**CCR-VIA -- COMITATO DI COORDINAMENTO REGIONALE PER LA  
VALUTAZIONE D'IMPATTO AMBIENTALE**

**Giudizio n° 2919 del 12/06/2018**

**Oggetto** Realizzazione di una piattaforma di rifiuti liquidi non pericolosi presso la sede Wash Italia Spa zona industriale Nereto

Valutazione di Impatto Ambientale - VIA  
Wash Italia S.p.A. – Realizzazione di una piattaforma di rifiuti liquidi non pericolosi -  
Nereto (TE)

Fig. 5 – Vincolo D.Lgs. 42/2004 (dallo SIA)

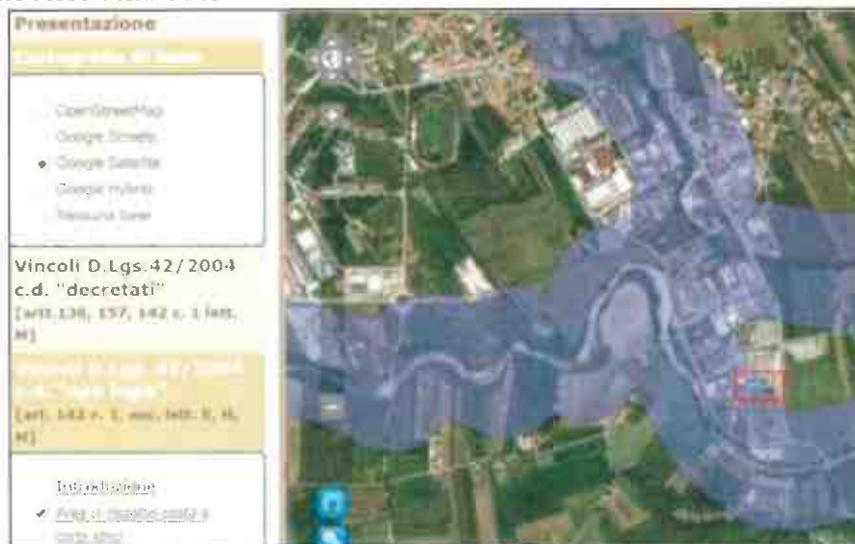
L’impianto rientra nel vincolo “Fasce di rispetto fluviale e lacuale”, art. 142 comma c del Dlgs 42/2004. Il progetto in essere, pertanto, è soggetto all’acquisizione dell’Autorizzazione Paesaggistica (di competenza comunale), come del resto richiesto nel corso della CdS.

In risposta a quanto sopra la Ditta allega invece un’attestazione del Comune di Nereto (Allegato A) che evidenzia la non esistenza del vincolo paesaggistico ai sensi del D.Lgs. 42/2004.
